**Travaux de renaturation du ruisseau de Lavalette**

**Porté à connaissance**

# **MODIFICATION DE LA CONFLUENCE AVEC LA LIRONDE**

**Date : 22 février 2022**

Figure 111 : Photographies de la situation actuelle – confluence avec la Lironde (2)

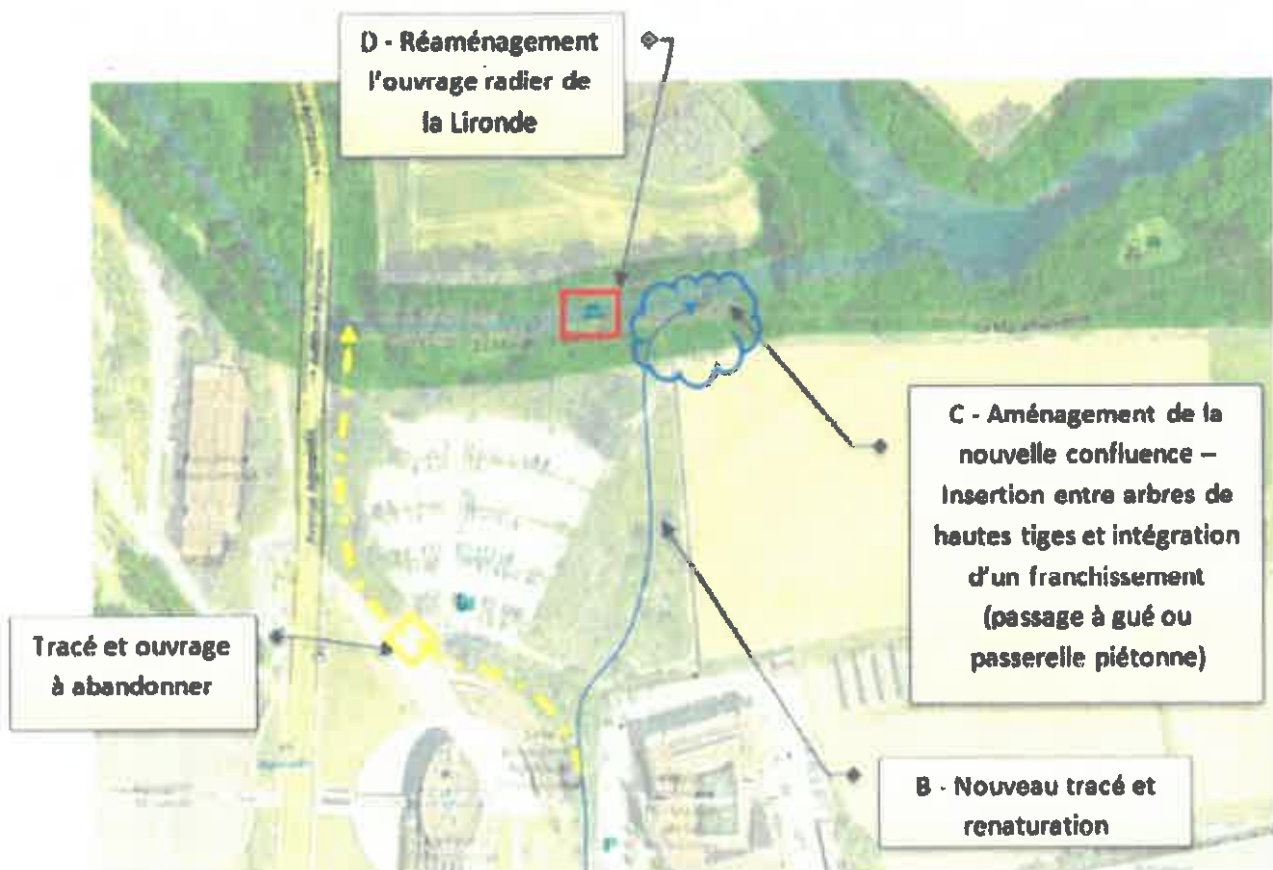
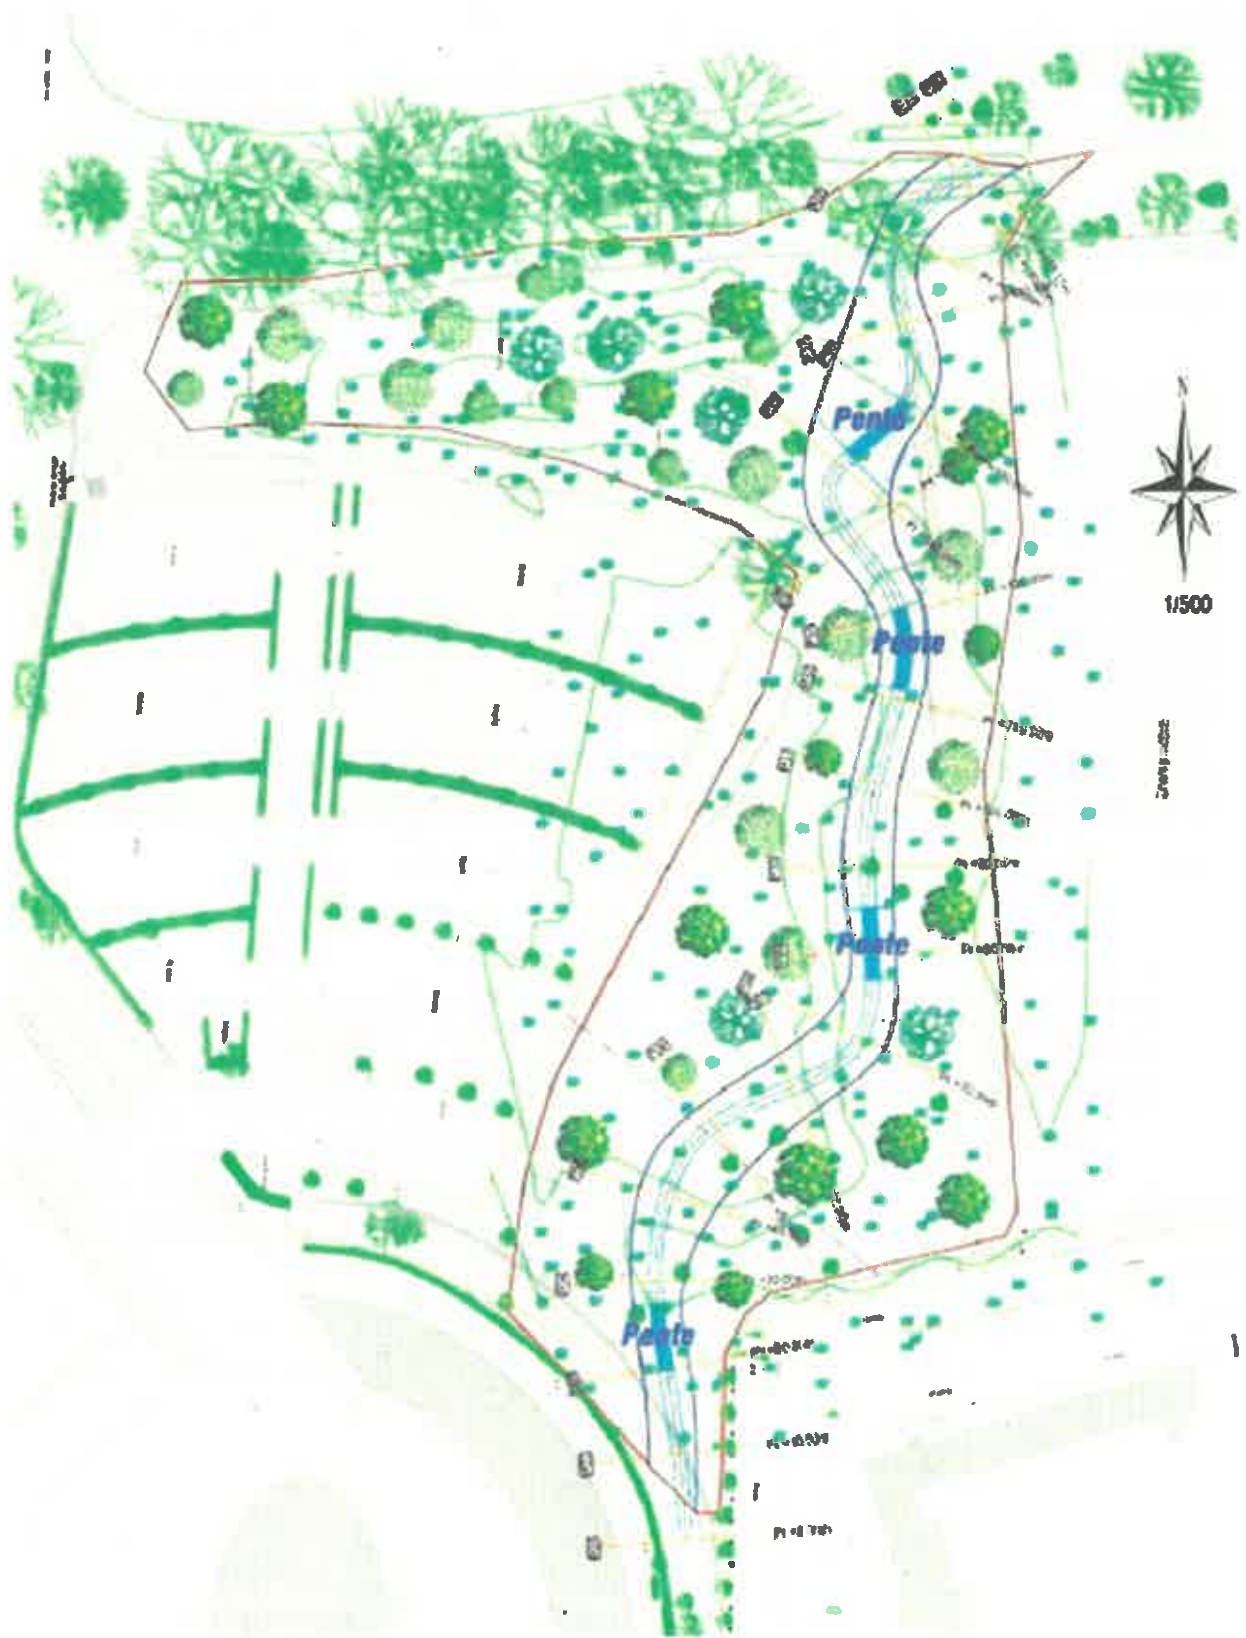
Au point de la confluence du ruisseau du Lavalette renaturé avec la Lironde tel que prévu dans le DLE, il a été constaté après débroussaillage complet de la zone que :

- Le point de confluence est prévu dans un secteur où le lit de la Lironde est fortement incisé. La différence d'altimétrie entre le fil d'eau de la Lironde et le profil en long du fond du Lavalette est de l'ordre de 6 m,

- Le talus de la berge rive droite de la Lironde est déstabilisé au droit du projet de descente d'eau de la confluence. La berge présente des anses d'érosions dues aux sollicitations hydrauliques fluviales ainsi que des cavités sous les surfaces de contact avec des blocs d'enrochement en rive gauche et les racines des platanes de la rive droite. Un sous-cavage du pied de talus est également présent (*cf. Aménagement C – Plan page 4*),

- Le raccordement du Lavalette à la Lironde nécessiterait de créer une pente importante avec des vitesses d'écoulement qui provoqueraient l'érosion généralisée de la berge rive gauche de la Lironde. Des protections lourdes seraient nécessaires pour protéger et stabiliser les berges de la Lironde. Pour limiter ce mécanisme d'érosion, l'aménagement de chutes d'eau sur plusieurs mètres de hauteur seraient possibles mais elles seraient contradictoires avec les objectifs de continuité écologique du projet,

- Plusieurs arbres dont des chênes pubescents emblématiques de diamètres importants et de hautes tiges ainsi que leurs systèmes racinaires seraient impactés par le gabarit du lit et des talus du Lavalette dévié. Ces impacts impacteraient la stabilité de ces arbres remarquables mais également leur survie à terme,

Ce constat met en évidence une instabilité globale du talus de la Lironde au droit du point initial de confluence du ruisseau de Lavalette. Le maintien de la confluence en ce point, entrainerait des vitesses et des érosions importantes dans la Lironde dues à la différence altimétrique d'environ 6m entre le fil d'eau de la Lironde et le raccordement du profil de fond du cours d'eau dévié.

Le nouveau point de confluence proposé se situe à une dizaine de mètres en aval du point de confluence actuel entre le Lavalette et la Lironde.

Suite à la méthode observationnelle, la stabilité des berges étant assurée depuis plusieurs décennies malgré une arrivée quasi-perpendiculaire, il est proposé de reprendre le même profil de raccordement en diminuant l'angle actuel.

Ce point de confluence du nouveau tracé n'entraîne pas l'abattage d'arbres et permet de garantir une continuité écologique du fait de son raccordement au fil d'eau de la Lironde avec 1% de pente. Ce point n'entraîne aucune chute entre la Lironde et le Lavalette.
